**AVIS RELATIF À LA PROTECTION
CONTRE LES EVENTUELS EFFETS NOCIFS ET NUISANCES
PROVOQUÉS PAR LES RAYONNEMENTS NON IONISANTS
GÉNÉRÉS PAR DES ANTENNES ÉMETTRICES STATIONNAIRES**

Commune : FLEURUS - Exploitant : ORANGE

Référence exploitant : 183C1_3 / 30103C1_3 / 40103C1_3 / 50103C1_3

Rapport n° 3630 / 2024

Figure 1 : Vue en plan des lieux de séjour et des points de contrôle

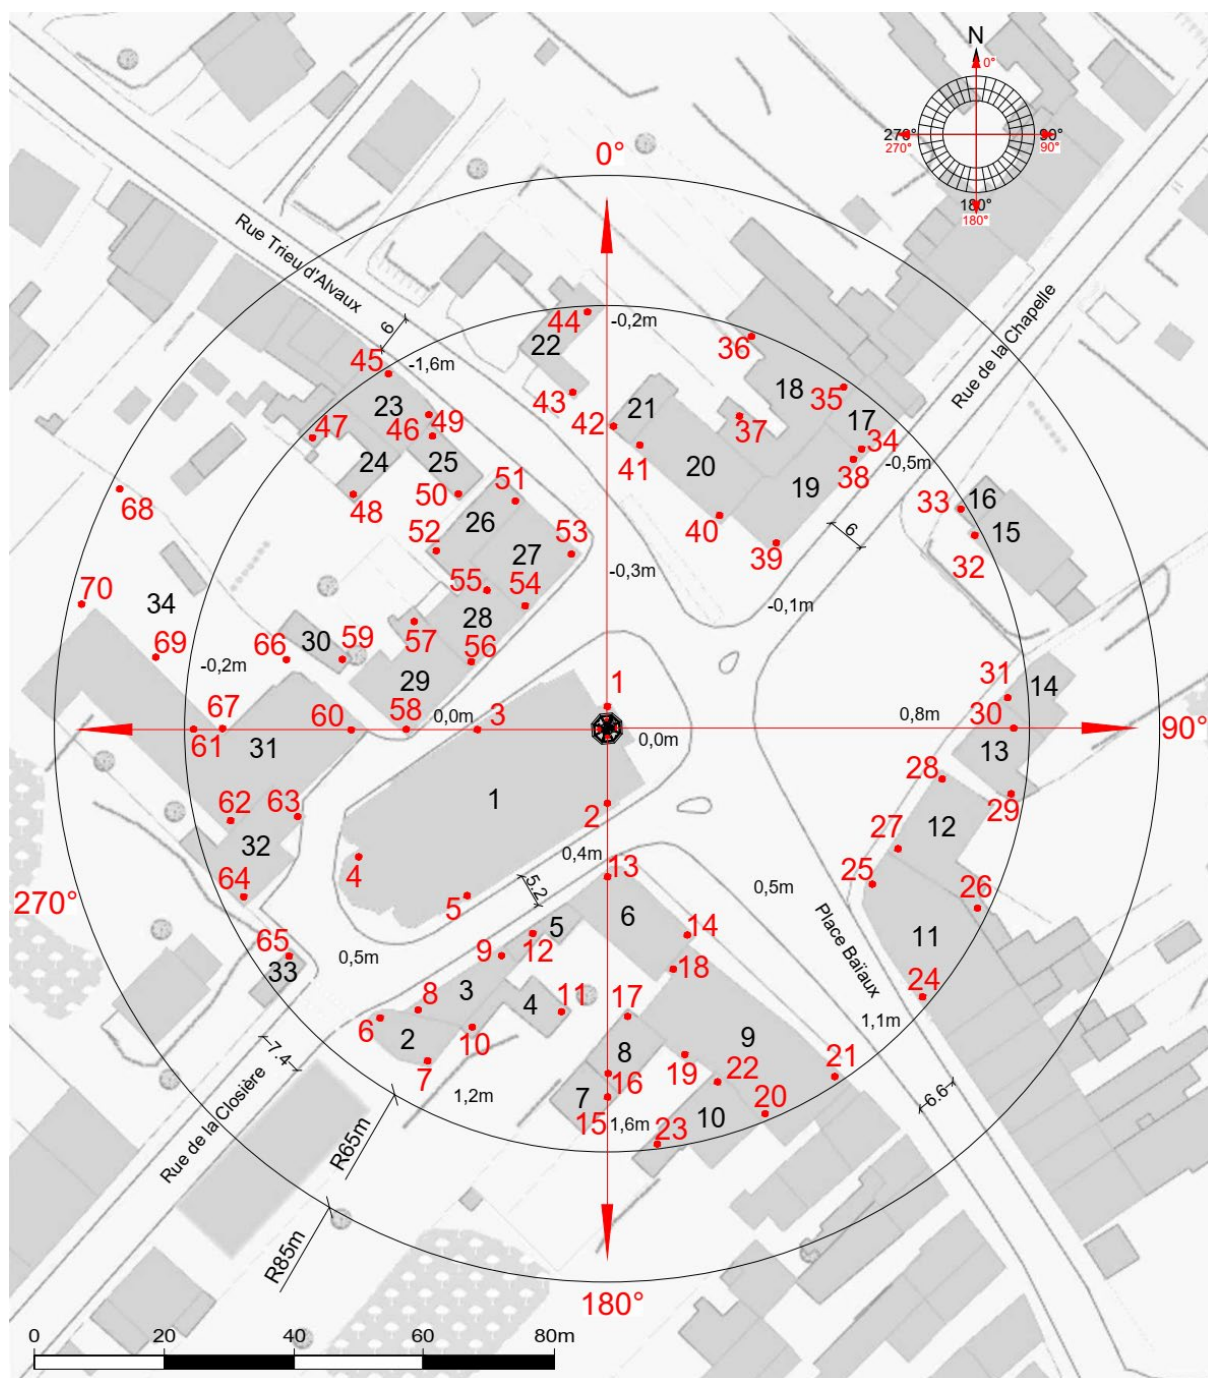
- le numéro du point de contrôle repris sur un des plans de la figure 1 ;
- le numéro du LS dans lequel se trouve le point de contrôle de la 1^{ère} colonne ;
- l'atténuation d'obstacle prise en compte pour le calcul de l'indice d'exposition dans le LS ;
- le résultat du calcul de l'indice d'exposition.

N° point de contrôle	LS	Atténuation (dB)	Indice d'exposition relatif à la limite par installation IE_i
26	LS12	3,0	0,228
70	LS34	0,0	0,197
68	LS34	0,0	0,171
28	LS12	3,0	0,118
20	LS9	3,0	0,107
21	LS9	3,0	0,092
24	LS11	3,0	0,089
69	LS34	0,0	0,083
23	LS10	3,0	0,066
29	LS13	3,0	0,063
27	LS12	3,0	0,063
30	LS13	3,0	0,062
53	LS27	3,0	0,061
64	LS32	3,0	0,060
58	LS29	3,0	0,054
13	LS6	3,0	0,045
66	LS34	0,0	0,044
3	LS1	3,0	0,042
55	LS28	3,0	0,041
12	LS5	3,0	0,040
56	LS28	3,0	0,040
14	LS6	3,0	0,037
45	LS23	3,0	0,037
67	LS34	0,0	0,037
18	LS9	3,0	0,036
57	LS29	3,0	0,034
19	LS9	3,0	0,034
60	LS31	3,0	0,034
32	LS15	3,0	0,034
40	LS20	3,0	0,033
9	LS3	3,0	0,032
54	LS27	3,0	0,032
41	LS20	3,0	0,031
5	LS1	3,0	0,031
59	LS30	3,0	0,031

En ce qui concerne les antennes de l'installation mentionnées dans le tableau 1, la distance maximale à laquelle la limite pourrait être atteinte, à l'extérieur, est égale à 73,3 m. S'il n'y a pas de LS à une distance inférieure, les antennes respectent forcément la limite d'immission.

Dans le cas des LS situés à l'intérieur des bâtiments, une atténuation d'obstacle est prise en compte et il en résulte que la distance maximale à laquelle la limite pourrait être atteinte se réduit à 51,9 m.
